Oggetto: Impianto Pilota Geotermico denominato Castel Giorgio così come definito dall'art.9 del D. Lgs. n. 28 del 03/03/2011, da realizzarsi in Provincia di Terni, nel Comune di Castel Giorgio (TR)/ Osservazioni su II° ripubblicazione in scadenza 08.07.2014.

Provincia di Terni
Ufficio del Sindaco
OSSERVAZIONI

**ALL' IMPIANTO PILOTA GEOTERMICO DENOMINATO CASTEL GIORGIO
COSÌ COME DEFINITO DALL'ART. 9 DEL D.LGS. N. 28 DEL 3 MARZO 2011
COMUNE DI CASTEL GIORGIO (TR)**

**A SEGUITO DI RIPUBBLICAZIONE DOCUMENTAZIONE INTEGRATIVA
AVVENUTA IN DATA 09.05.2014**

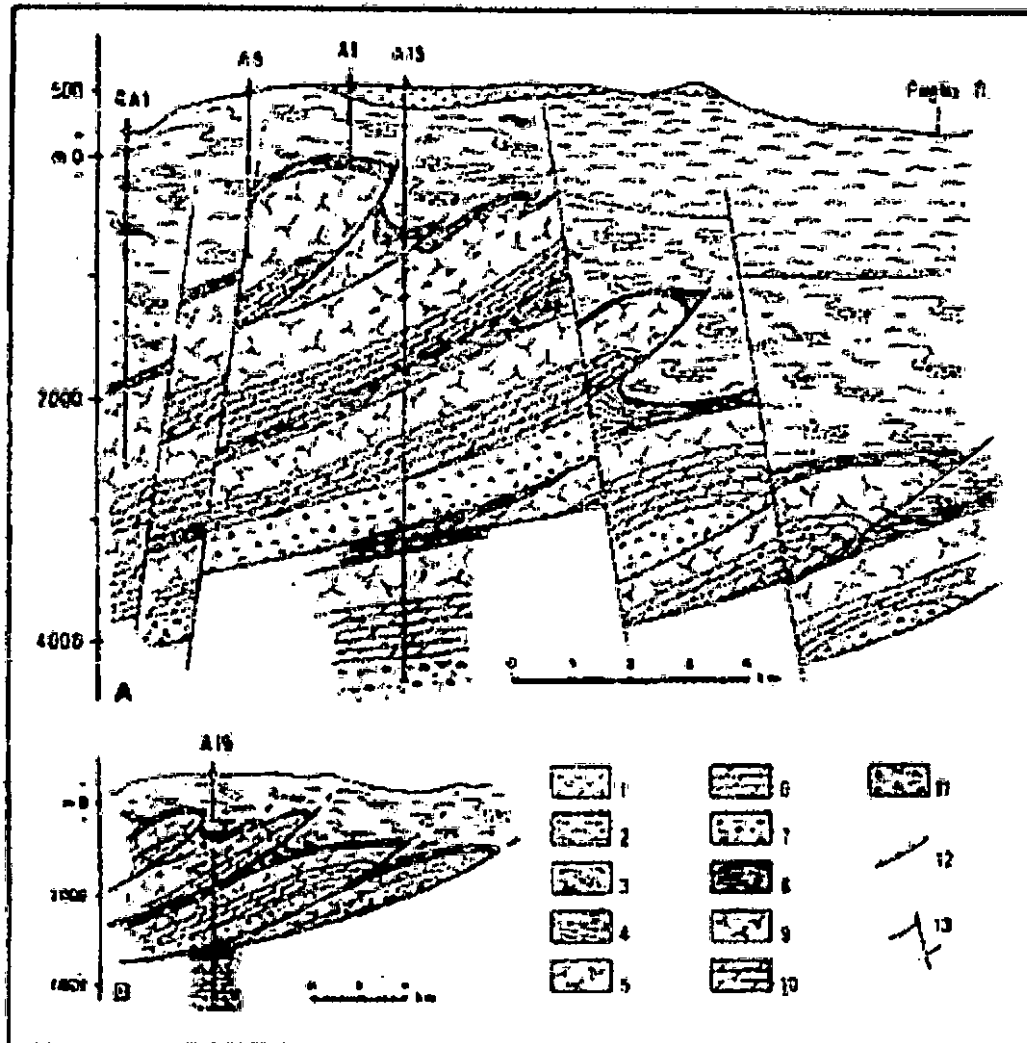
La stessa figura citata da Buonasorte et al. 1989 (allegata), evidenzia la presenza di orizzonti scistosi a bassa permeabilità inframezzate alle serie carbonatiche, confermando le criticità sulla permeabilità del serbatoio e la continuità idraulica tra area di prelievo ed area di re-immissione.
